放射性物質分析・研究施設第1棟の運用に伴う  
実施計画Ⅱ，Ⅲの変更について  
3月18日面談資料改訂版

2021年3月31日

東京電力ホールディングス株式会社  
国立研究開発法人日本原子力研究開発機構

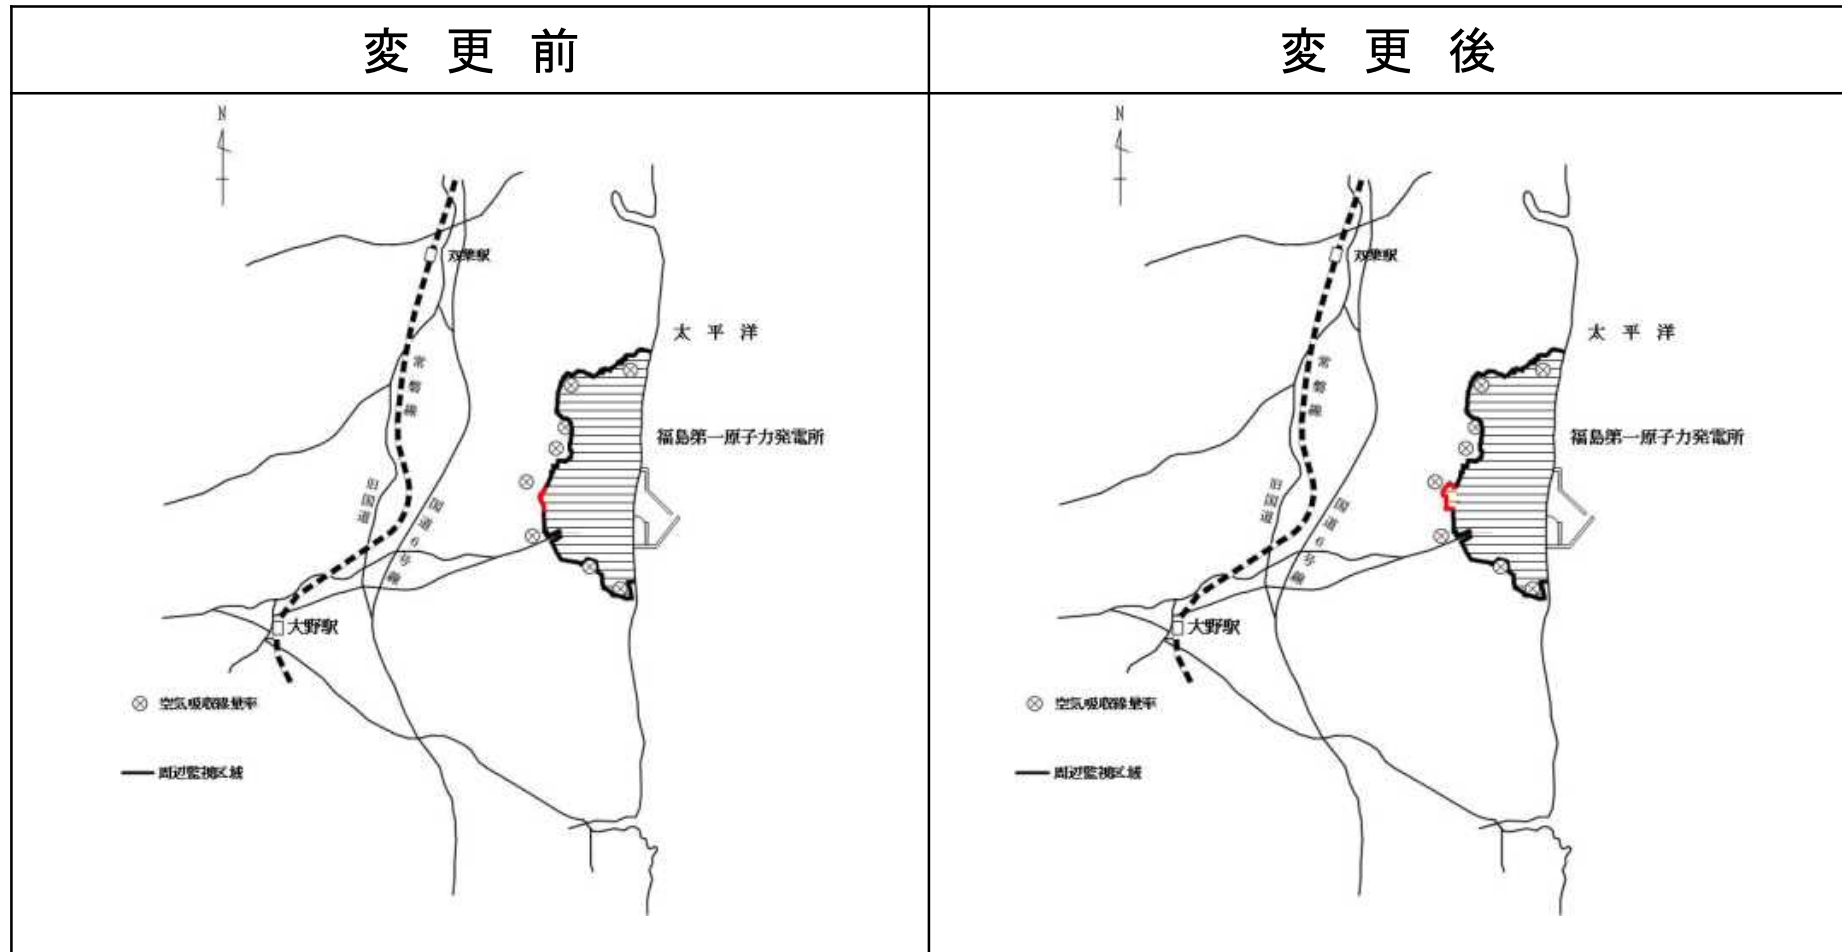
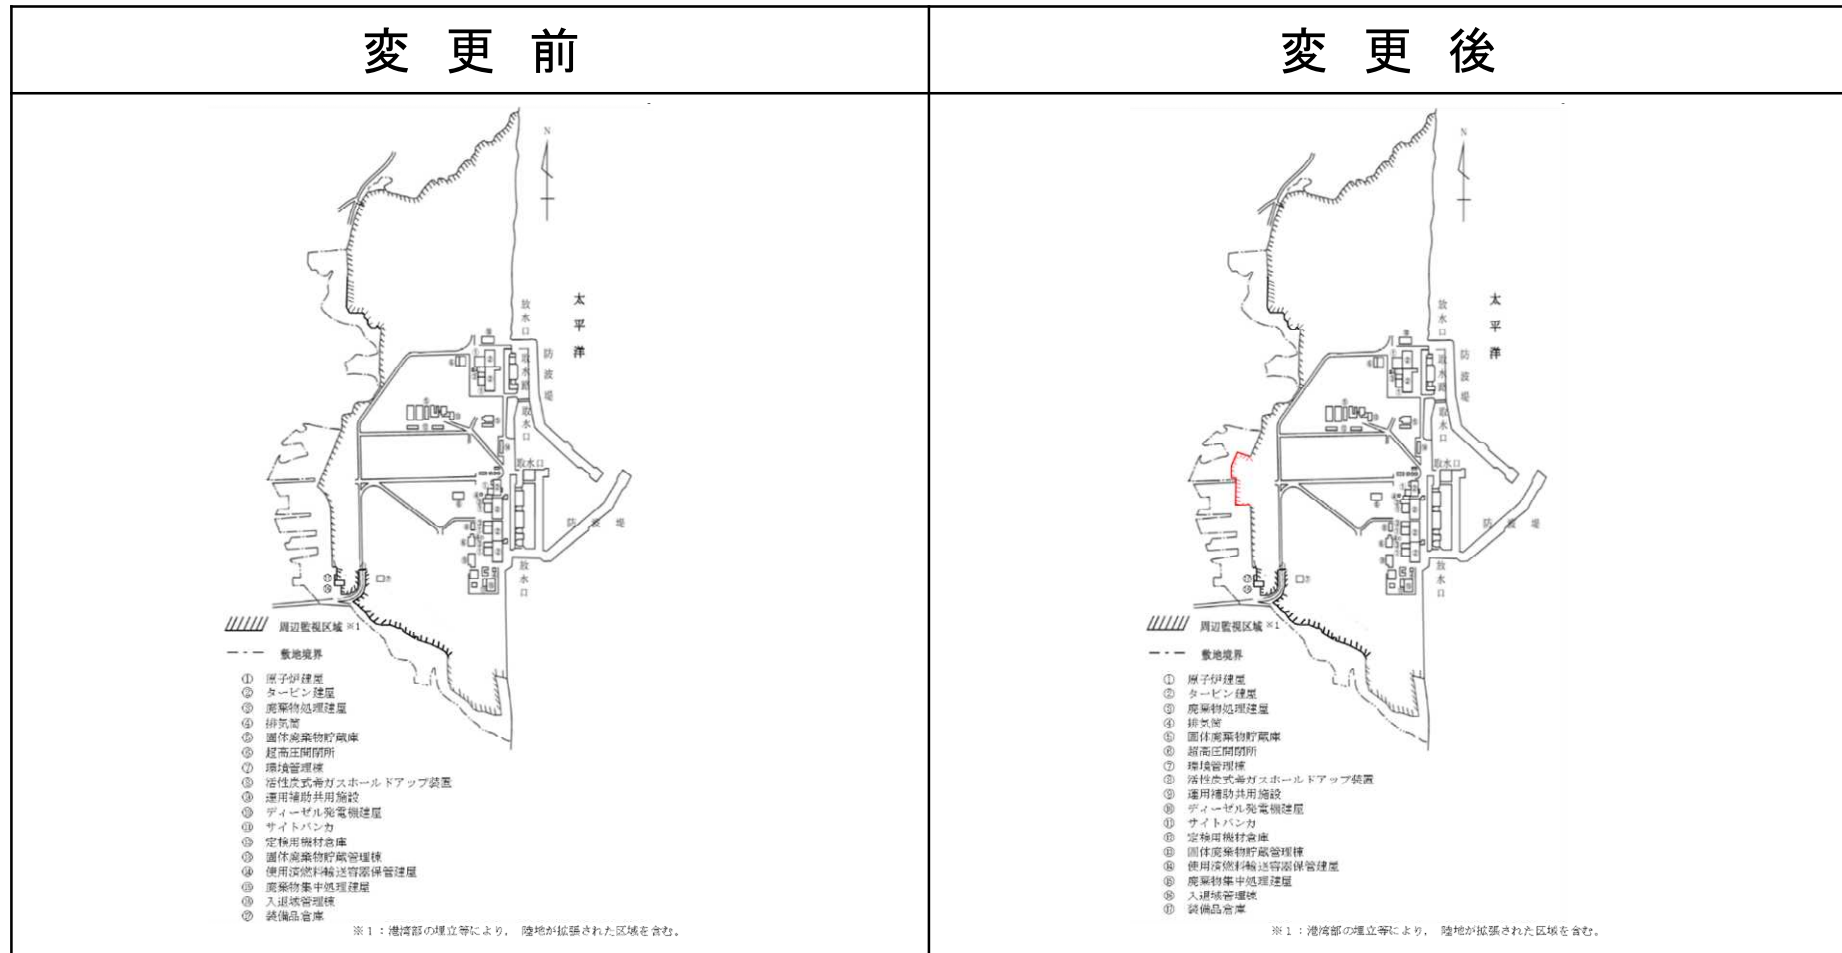
実施計画Ⅱ 2.15放射線管理関係設備等 添付資料-2 図2.15-8に周辺監視区域境界変更を反映する。併せて、第1編 第60条 図60及び第2編 第101条 図101も同様に変更する。

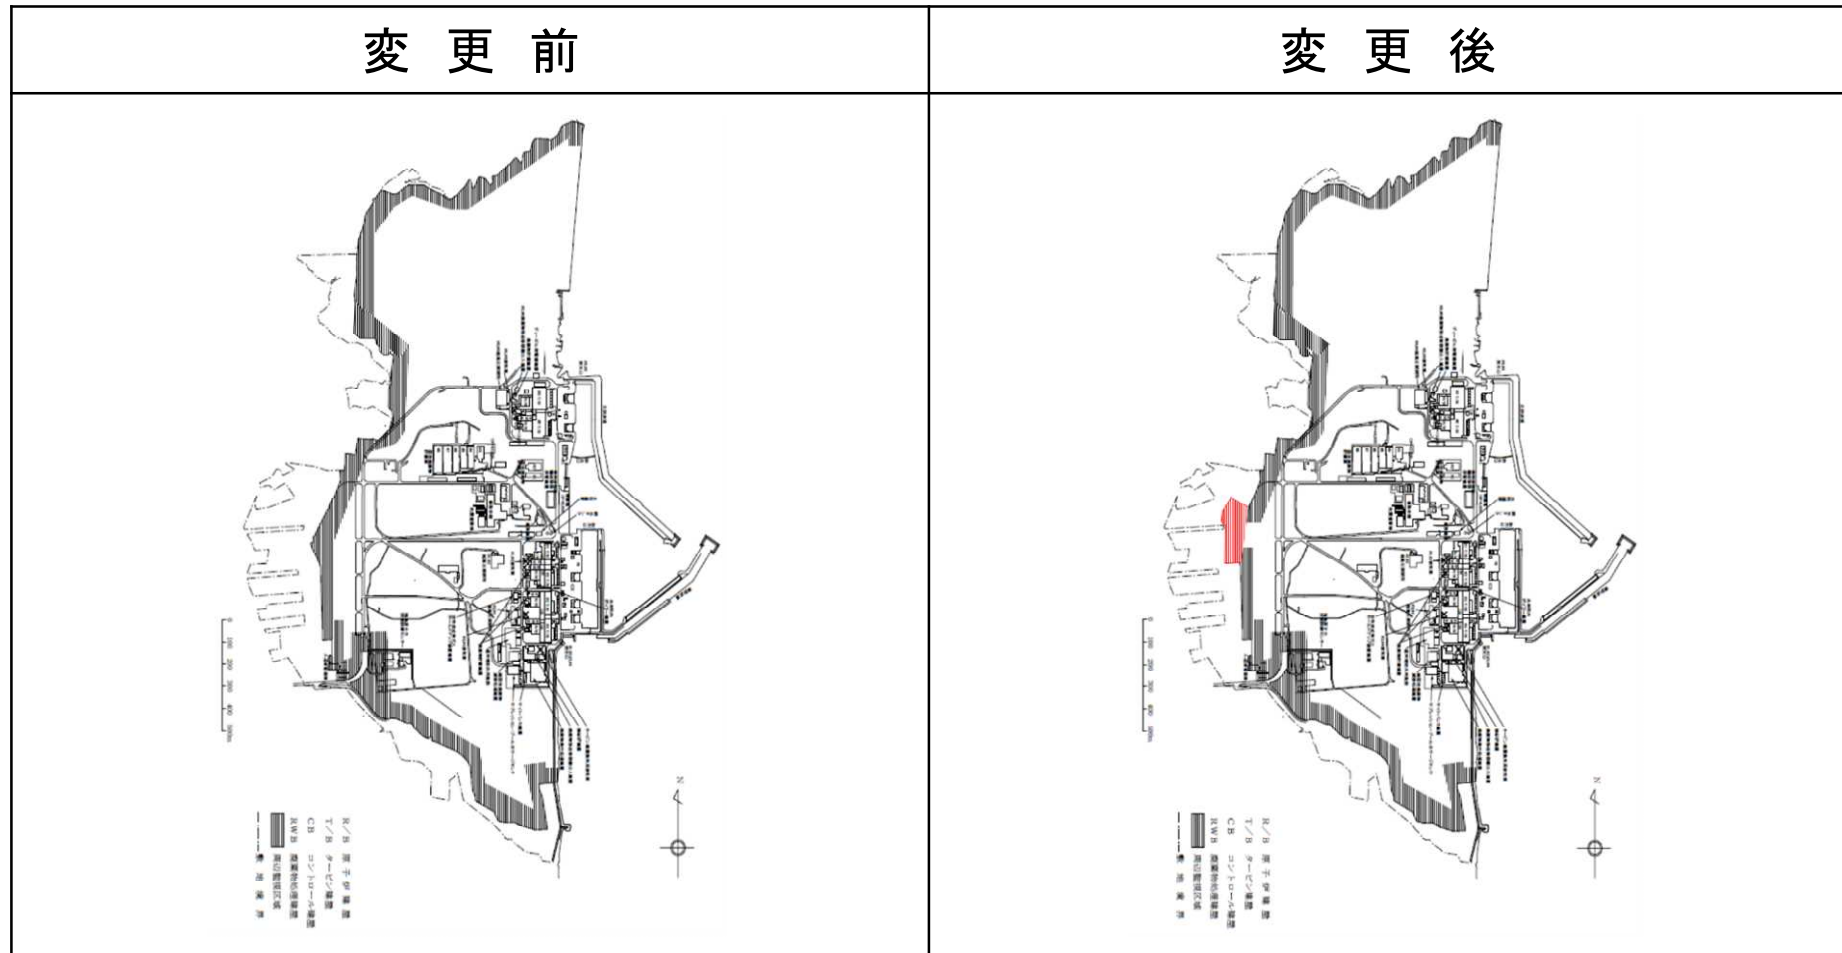
実施計画Ⅲ第1編 添付2 管理対象区域図に第1棟建屋内を追加する。併せて、第2編 添付2 管理区域図も同様に追加する。
